湟河总干渠（九里沟~青龙堰）东部新城段水利综合治理工程设计变更 （简 本）

深圳市水务规划设计院股份有限公司

2021.09

项目名称：滹河总干渠（九里沟～青龙堰）东部新城段水利
综合治理工程设计变更

图 5.2-2 变更后设计标准断面

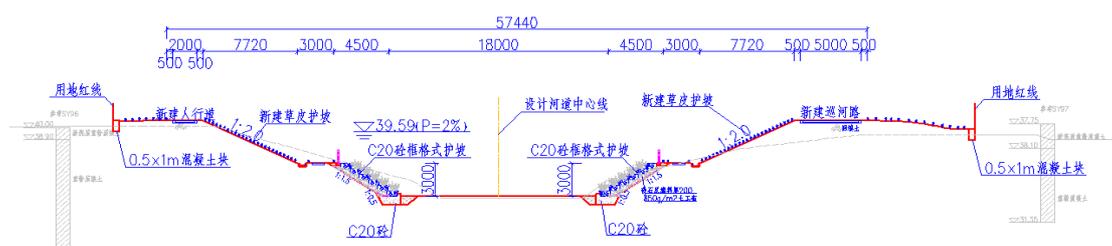
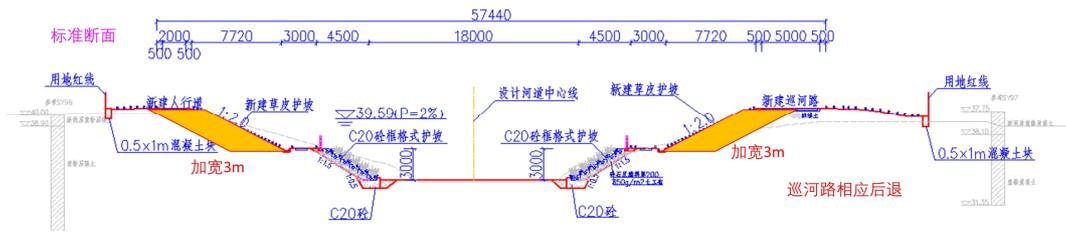
目前山源河干流河道二级平台以下已基本施工完成，为避免返工，不对二级平台以下断面进行处理，而对二级平台以上段河道断面进行拓宽。

按照原设计断面复核过流 50 年一遇流量，则其设计水面线会增大 0.30m；为保证河道超高不小于 1m，本次拟将两侧二级平台由 3m 增加至 6m，维持水面线 40.62~38.07m。同时按照拓宽后断面复核“2020.7.18”雨型洪峰流量，仍有约 0.3m 超高，满足本次复核设计要求。

同时需将堤顶道路及排水沟等需向外侧移 3m 位置。为尽量不再新增占地，路外侧绿化需相应缩减建设区域。

图 5.2-9 东支干流（皋城路桥~百家堰渠下涵）变更后设计标准断面

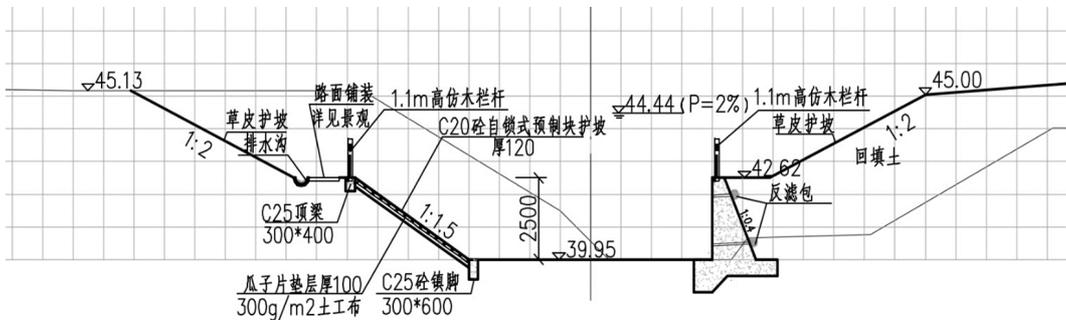
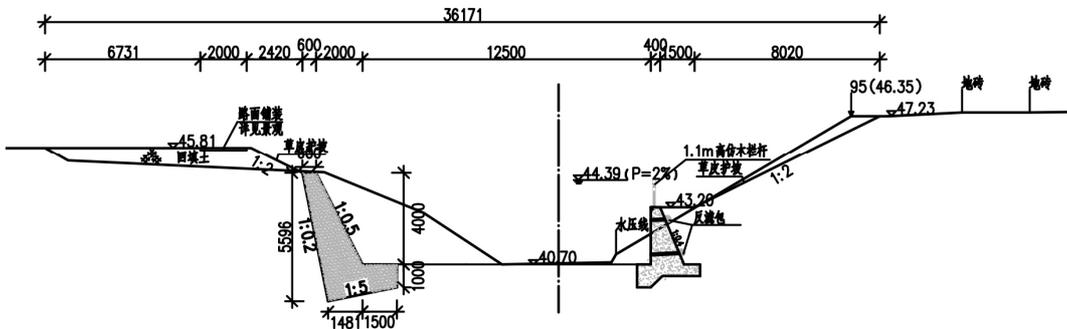
在原设计断面的基础上进行改造，拟将左岸改为仰斜式挡墙，扩大底宽约 5.75m，增大过流断面 10m^2 ，同时将步道设在挡墙顶。

图 5.2-10 东支东岔（312 国道以上段）变更后设计标准断面

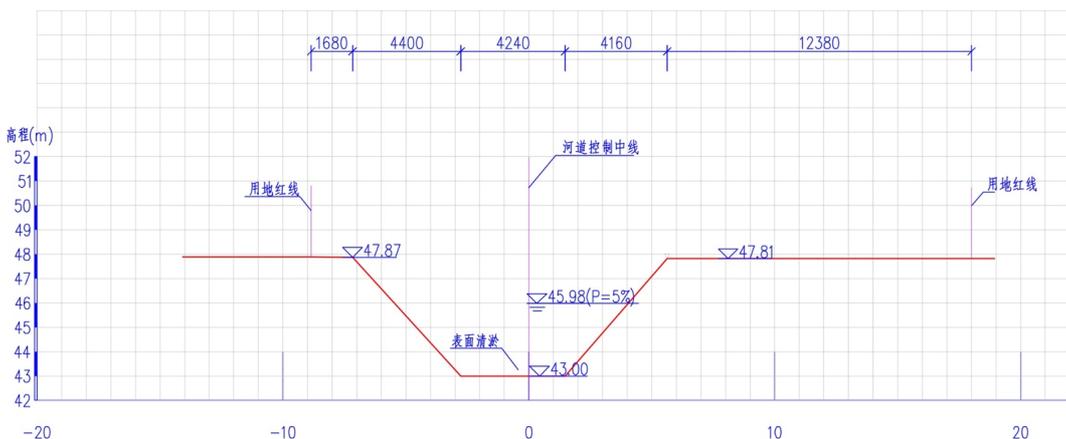
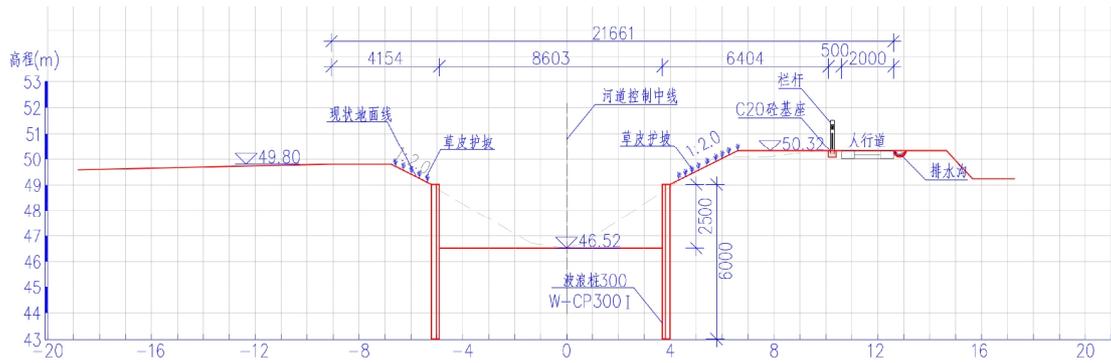
拟拓宽河道提高河段过流能力，考虑到用地限制，改造现有部分梯形岸坡为直立岸坡，并进行生态化改造。

图 5.2-11 东支东岔支流（CZ0+350~ CZ0+430）变更后设计标准断面

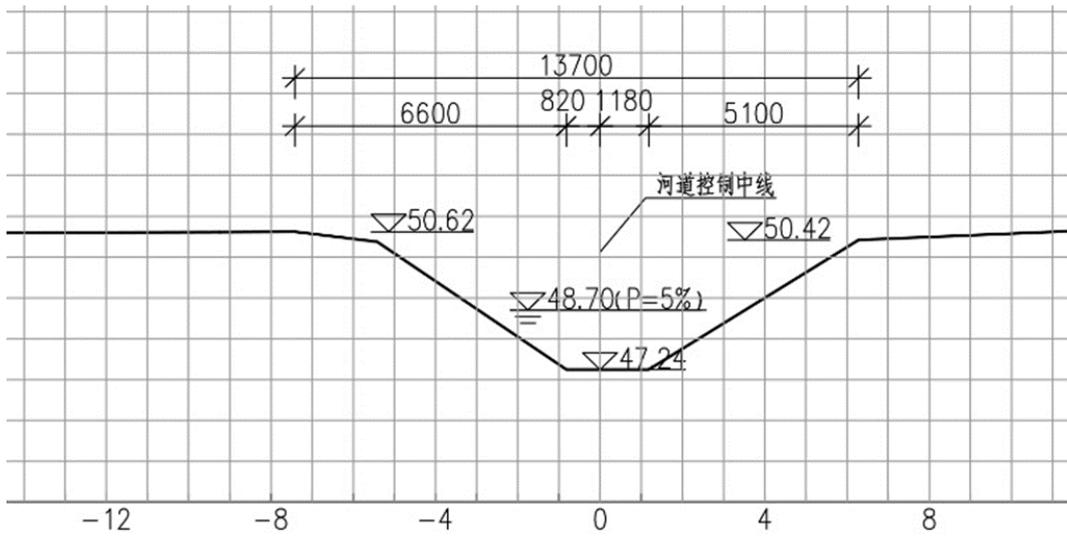
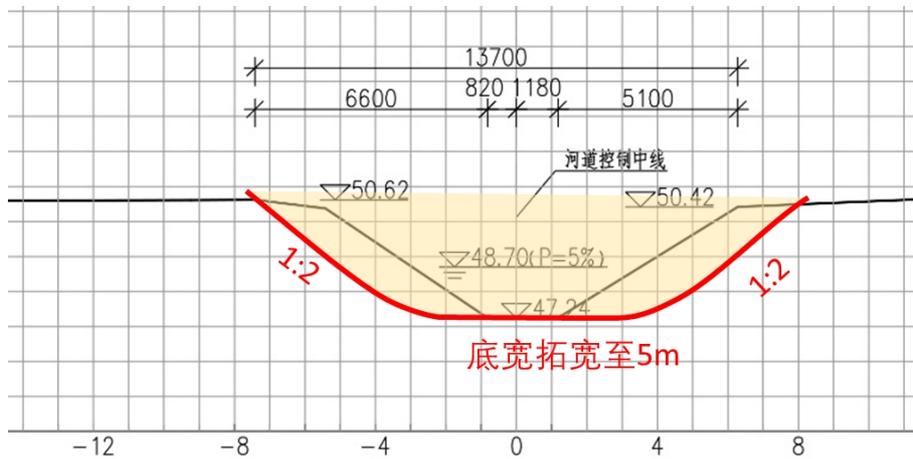
原设计断面底宽 2.5~4m，边坡 1:2.0，平均河道坡降 0.25%，不满足过流，需拓宽底宽至 5m，边坡 1:2.0。

图 5.2-13 百家堰顶管扩建布置图

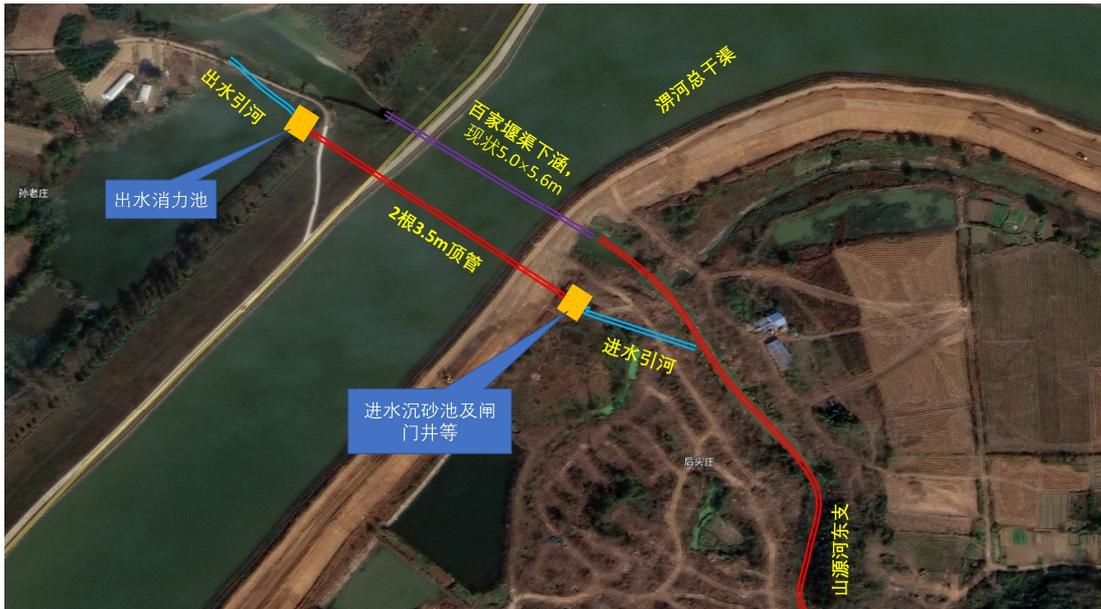
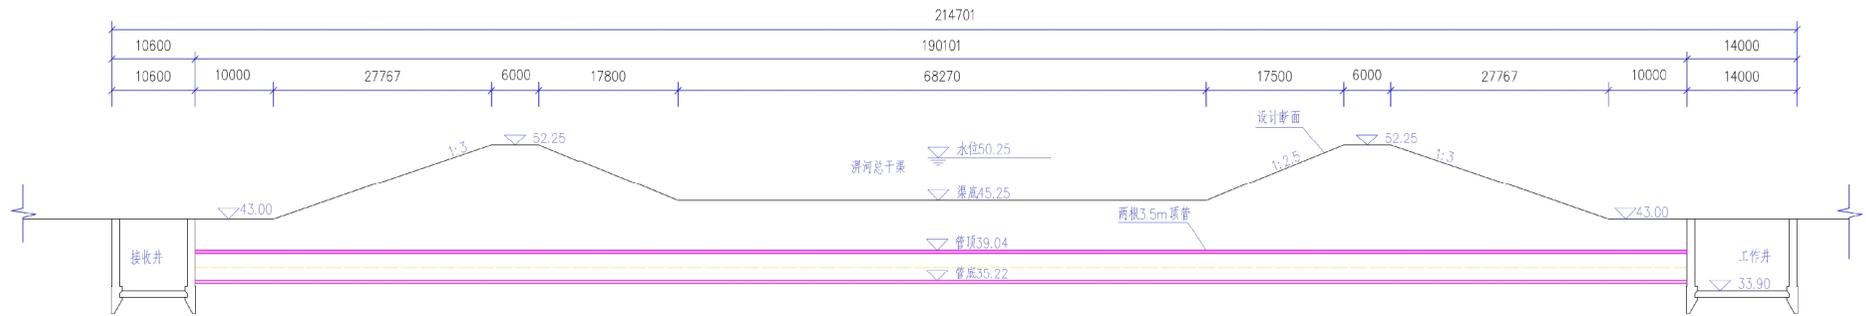
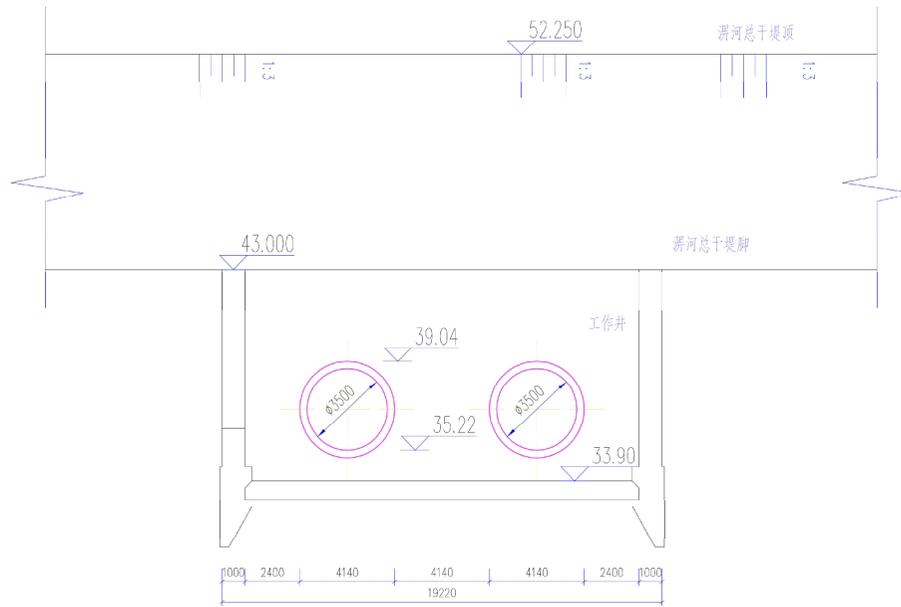
综上所述，2 根 φ3500 顶管满足设计要求，投资节省，施工风险相对较小，初定采用此方案，同时投资考虑充足，按 4220 万元编报。

顶管北侧设置宽 17.22，长 8.6m，深 9.1m 顶管接收井一座，设计底板高程 33.9m，施工完毕后作为涵洞出水池调整水流态。始发井结构形式考虑用地条件采用钢筋混凝土沉井。

同时为便于涵洞前后水流顺接，新设顶管南侧新建长 90m，宽 13~17m 衔接段，采用重力式挡墙，设计底高程 35.00~38.50m，挡墙顶高程 44.80m，同时进口段设 2 扇侧开式防洪闸，单宽 6m，高 3.5m；北侧新建长 80m，宽 13~17m 衔接段，采用重力式挡墙，设计底高程 35.00~37.35m，挡墙顶高程 42.84m，同时进口段设 2 扇侧开式防洪闸，单宽 6m，高 3.5m。

图 5.2-16 东支东岔 G312 国道过路涵平面布置

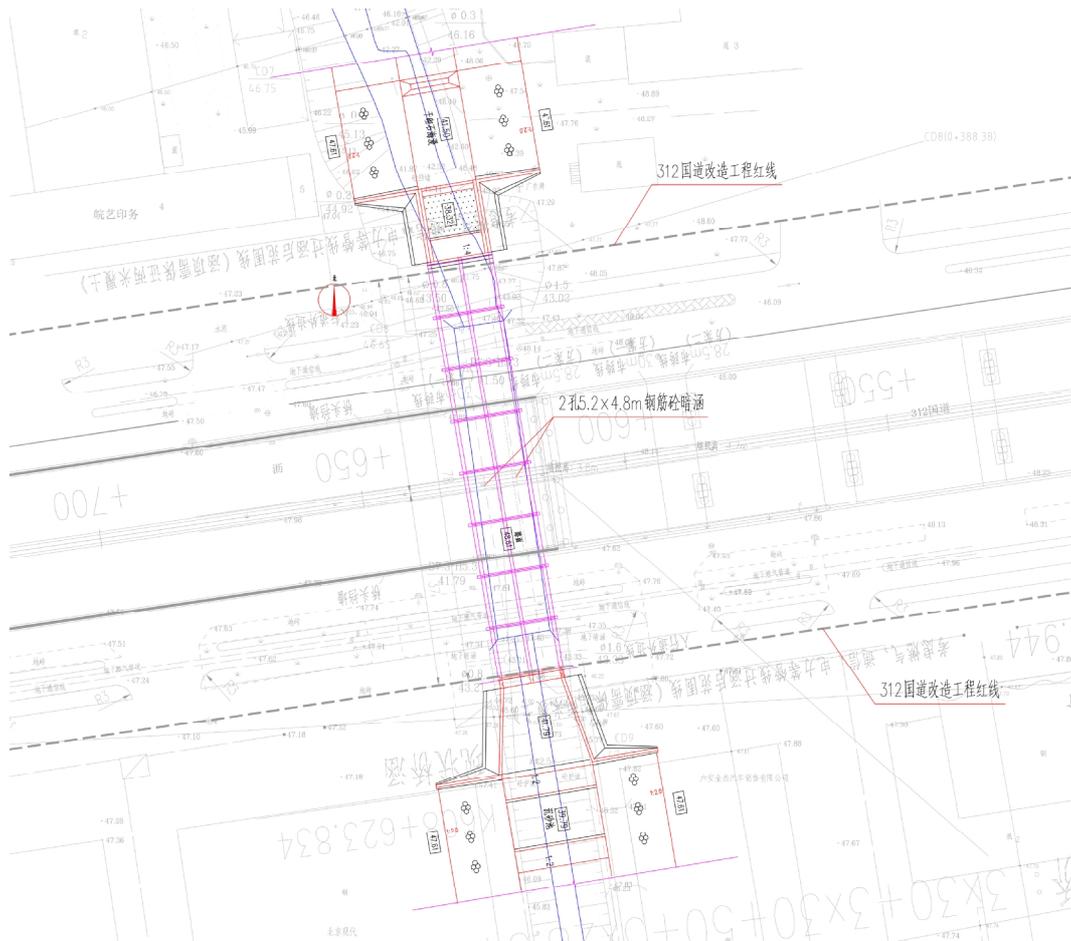
本次暗涵采用原址拆除重建，由 $7.3\times 5.3\text{m}$ 箱涵扩成 2 孔 $5.2\times 4.8\text{m}$ 箱涵，箱涵长度按设计路宽 78m 考虑。结构采用钢筋混凝土现浇箱涵，分 10 节浇筑，单节 80m ，进出口端设两侧八字挡墙约 17m 。

图 5.2-17 西支 G312 国道过路涵平面布置

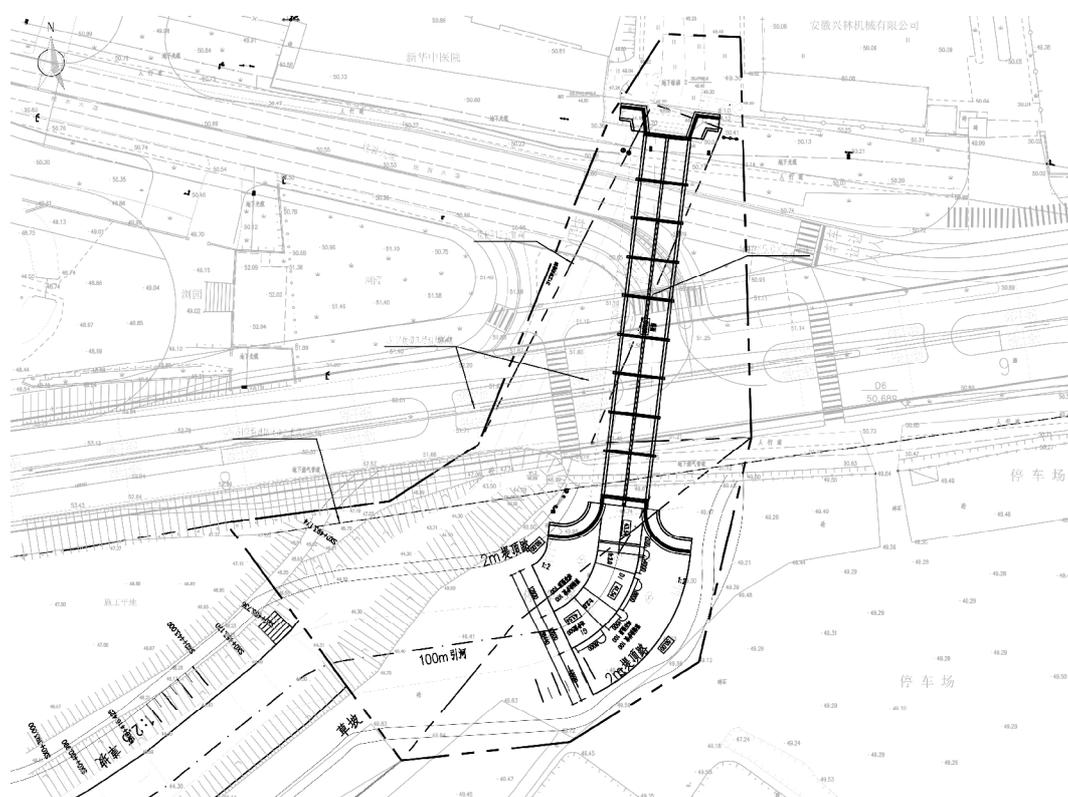
保持原设计 2 孔 5.0×5.0m 尺寸不变，进口侧向东偏移 32m，出口侧与原箱涵基本重合，避开设计桥墩最近端约 5m。进口段设置约 100m 长引河，以顺接河道。

图 5.2-26 变更后设计标准断面

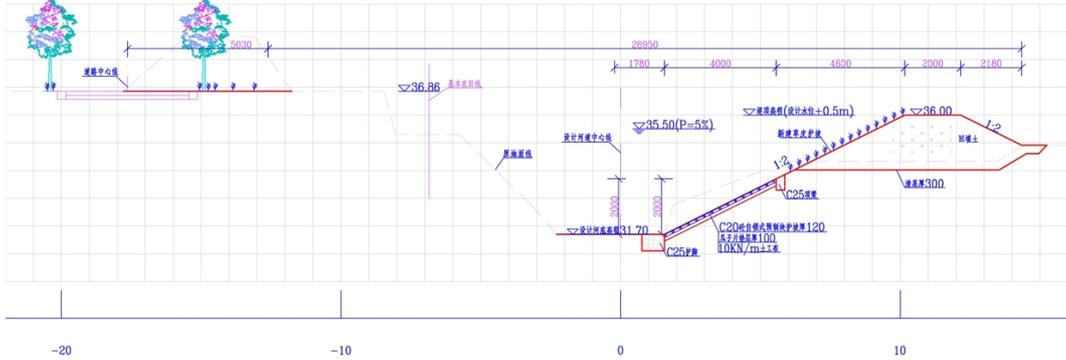
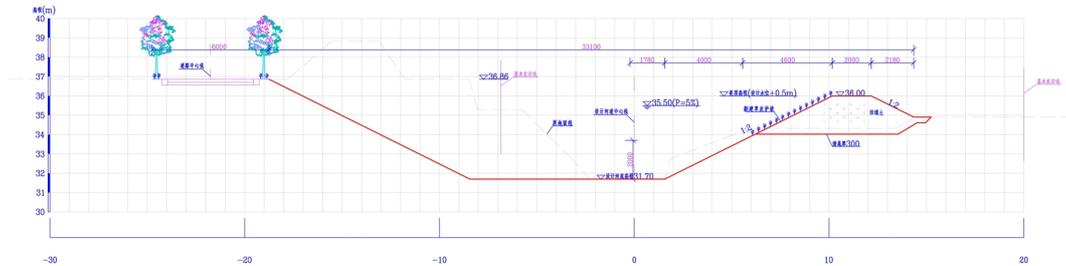
按照原设计断面按照增大汇水面积后复核过流 20 年一遇流量，其设计水面会漫过堤顶；为保证河道超高不小于 0.5m，本次拟拓宽设计河道断面，拟拓宽河底 5~8m，下开口宽度 10~15m，边坡 1:2，岸坡及巡河路相应后退，设计范围线需相应增大。

同时沿河排涝涵设计需相应调整，设计桥梁相应拓宽。
